# 改善箇所説明図

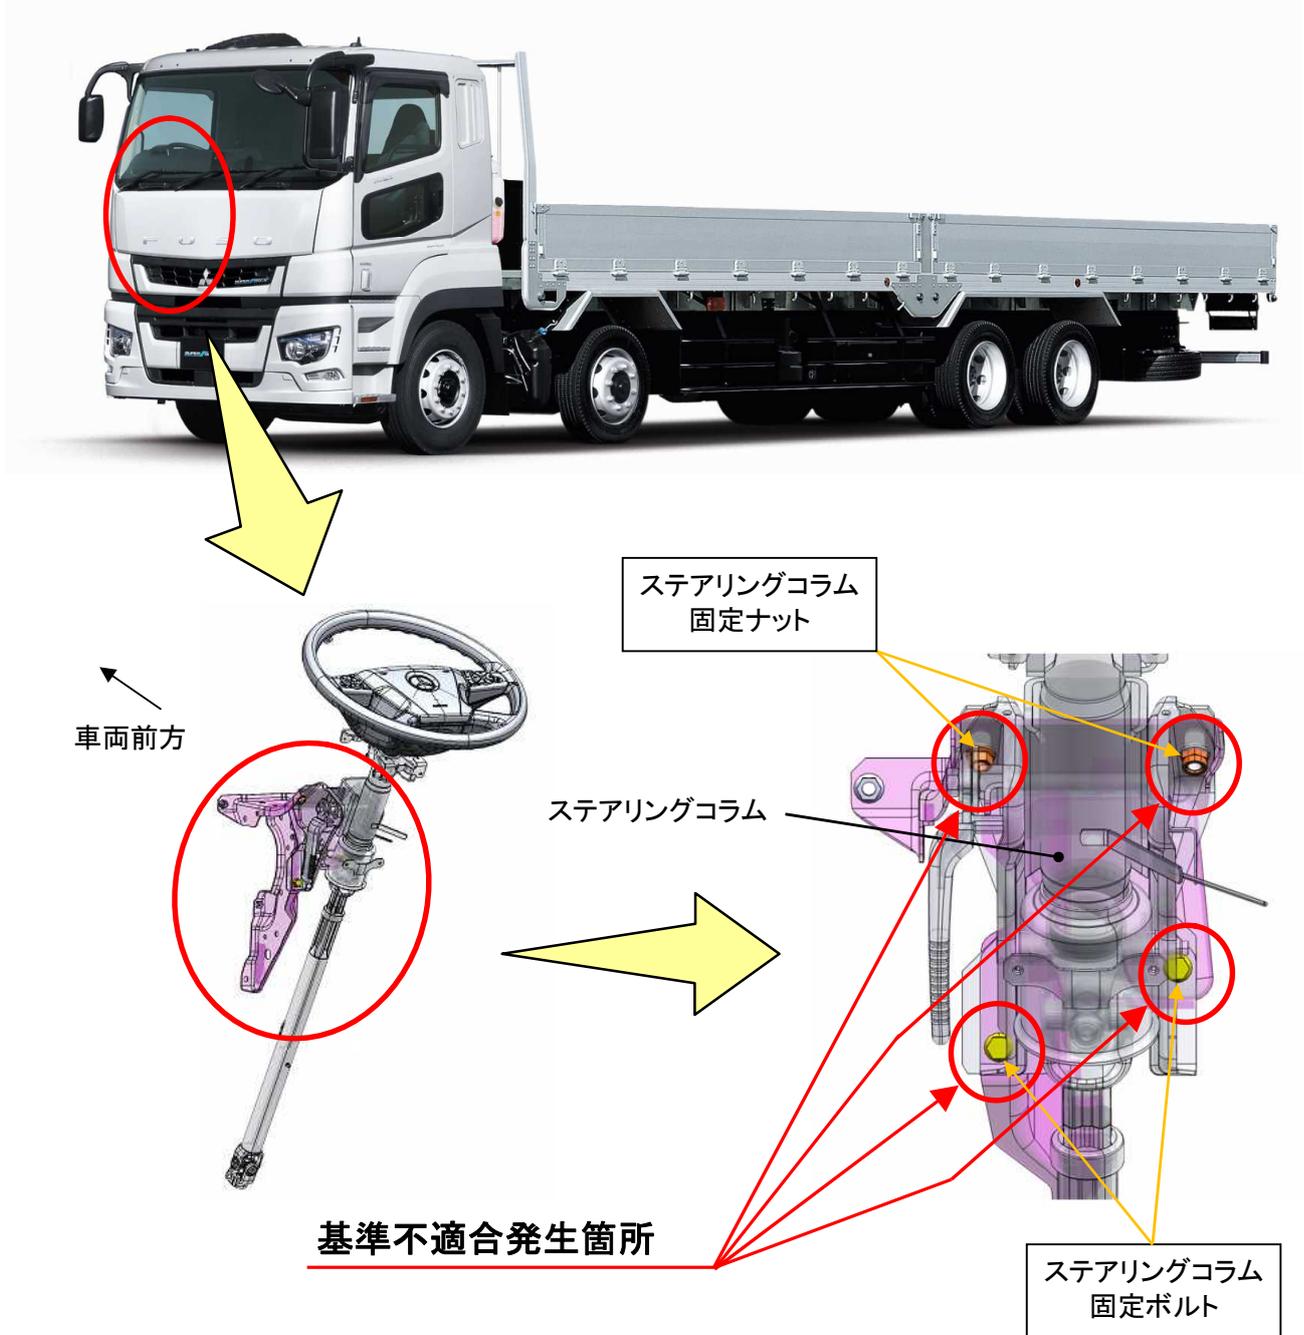
大・中型トラックにおいて、ステアリングコラムを固定しているボルト・ナットの締付けが不適切なため、当該ボルト・ナットの締付けトルクが不足しているものがある。そのため、そのままの状態で使用を続けると、当該ボルト・ナットが緩んでステアリングコラムにガタが生じ、最悪の場合、当該ボルト・ナットが脱落すると正常なステアリング操作が出来なくなるおそれがある。

全車両、ステアリングコラムを固定しているボルト・ナットを点検し、規定トルクで締付けられていない場合は規定トルクで締付ける。

注：□は規定トルクで締付けられていない場合に、規定トルクで締付ける部品を示す。

識別：作業完了車には、ステアリングコラムを固定しているボルト・ナット付近に白色ペイントを塗布する。
